ORDINANZA N. 8

**“Lotto 1a: Battipaglia-Romagnano della nuova linea ferroviaria AV Salerno-
Reggio Calabria (CUP J71J20000110008)
e interconnessione con la linea esistente Battipaglia-Potenza
(CUP J94E21000070009)”**

Presa d’atto della determinazione motivata del Comitato Speciale del Consiglio Superiore dei Lavori Pubblici e delle prescrizioni alla cui ottemperanza è subordinata l’approvazione del progetto

Allegato 1: Prescrizioni e Raccomandazioni per il Progetto Definitivo “Lotto 1a: Battipaglia-Romagnano della nuova linea ferroviaria AV Salerno-Reggio Calabria e interconnessione con la linea esistente Battipaglia-Potenza”.

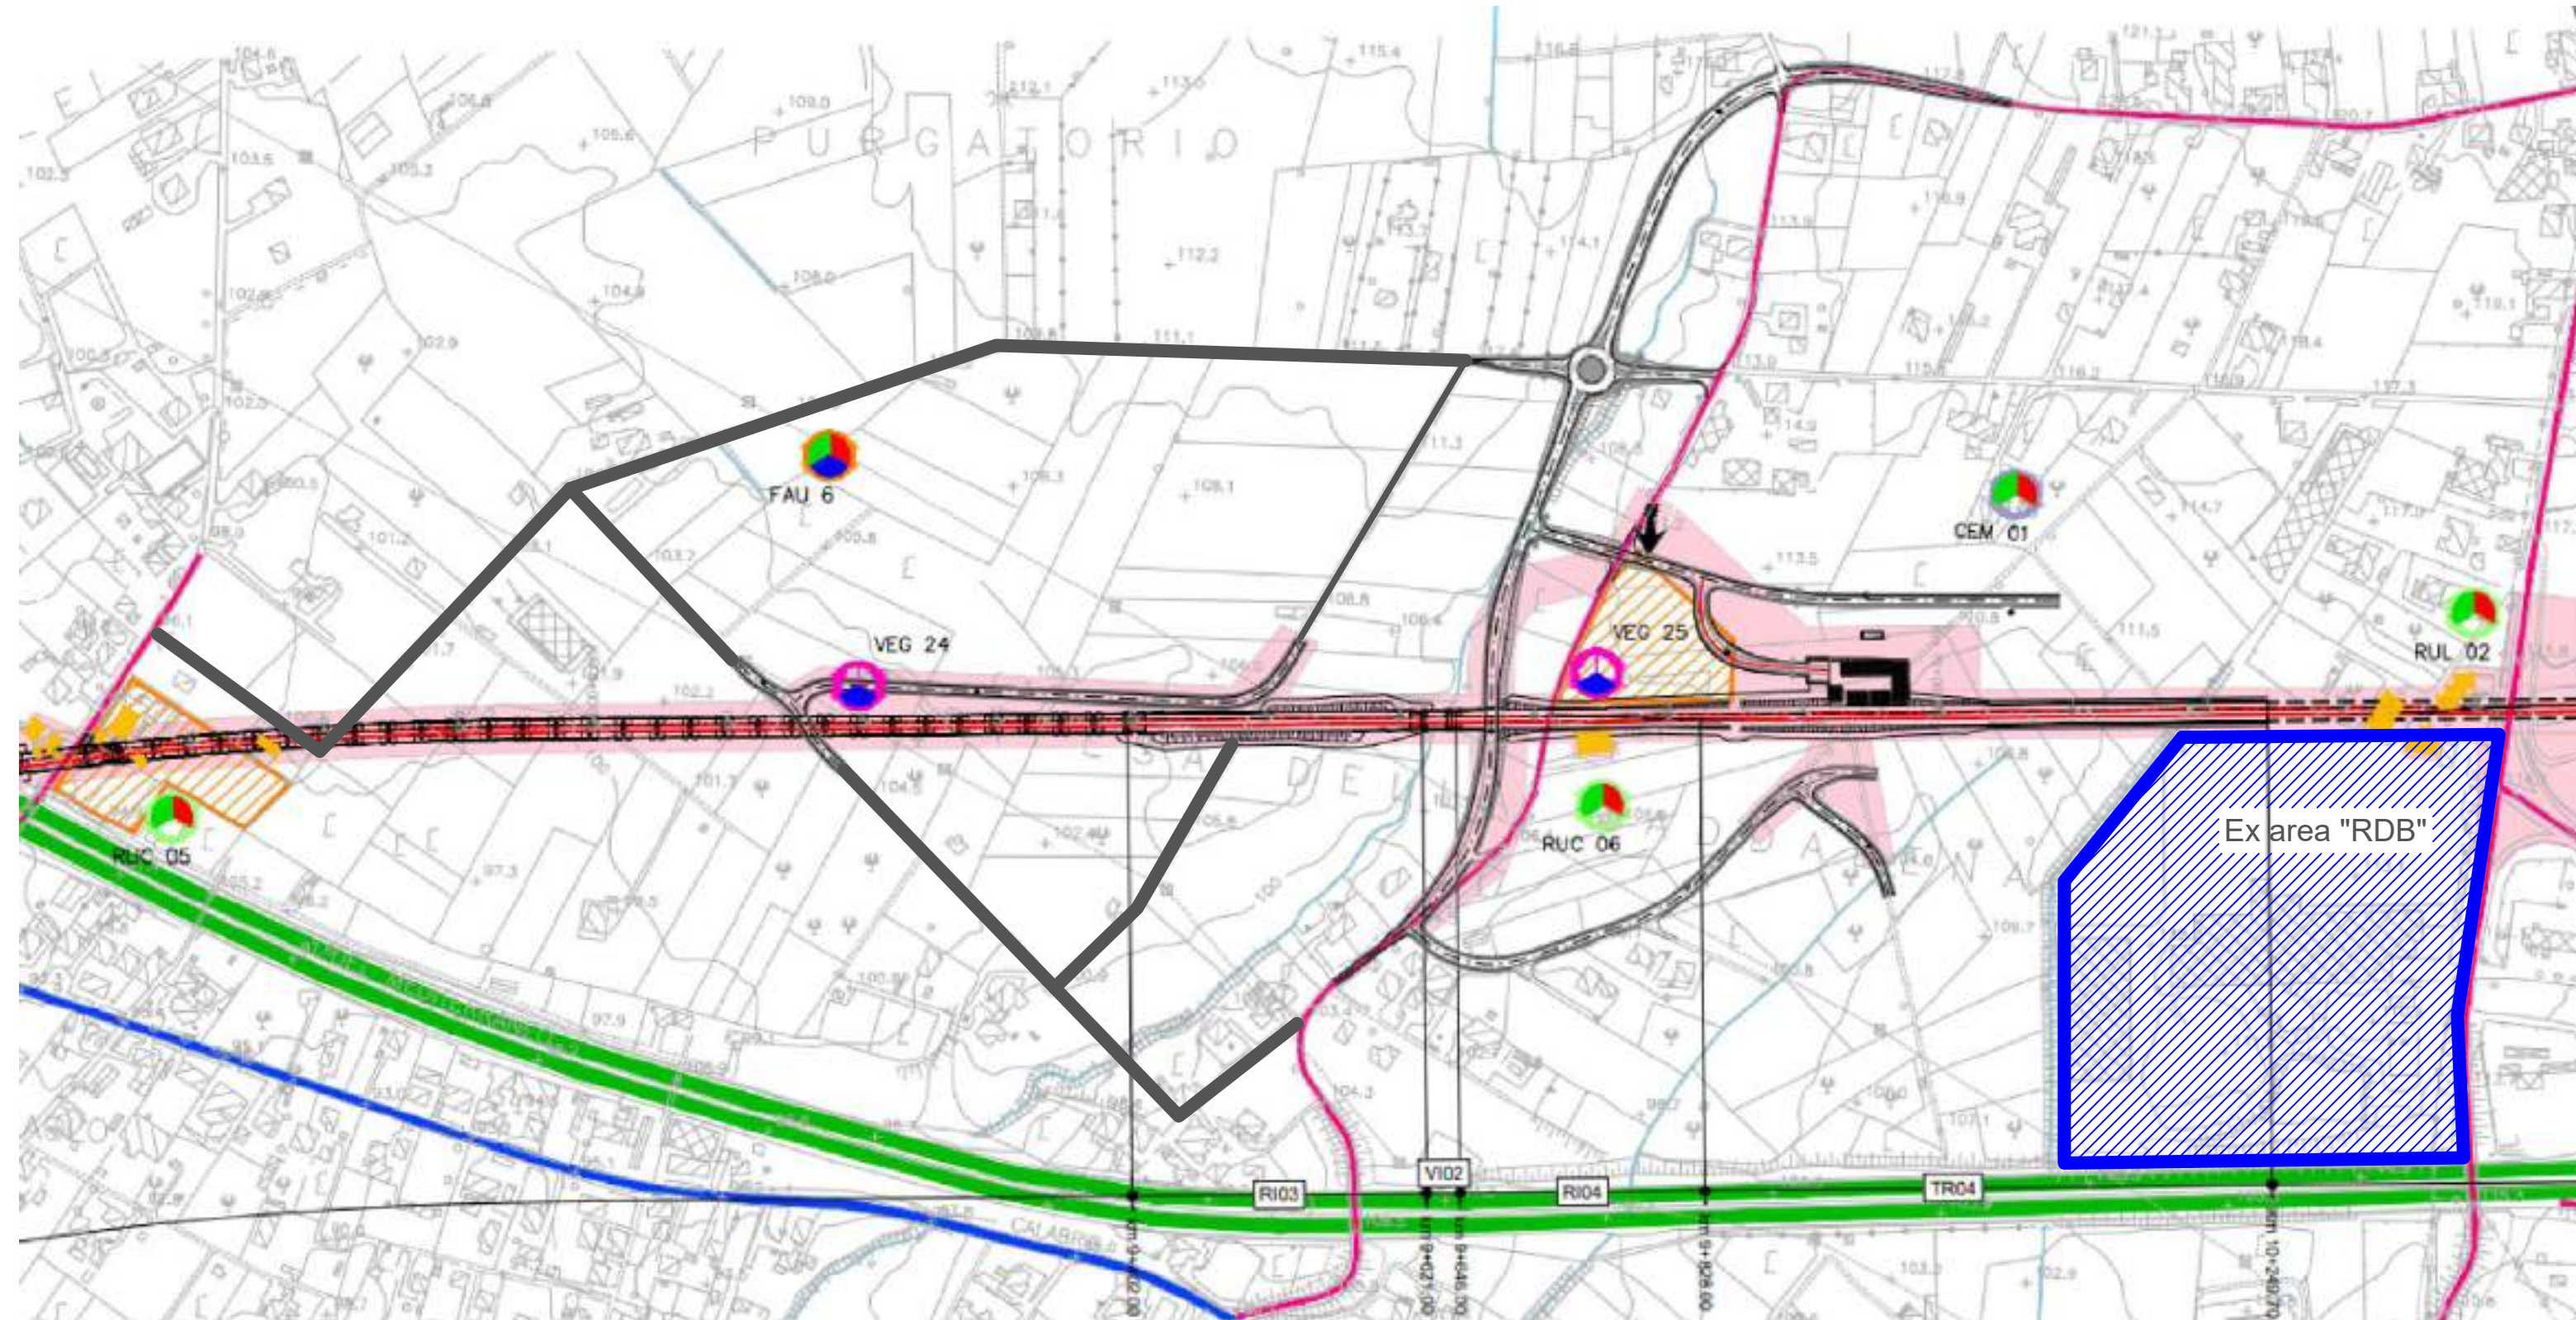
Si allegano due planimetrie al fine di definire meglio le proposte suddette.

- Rotatoria
- SS 19
- SP 38
- Nuova strada di collegamento alla stazione
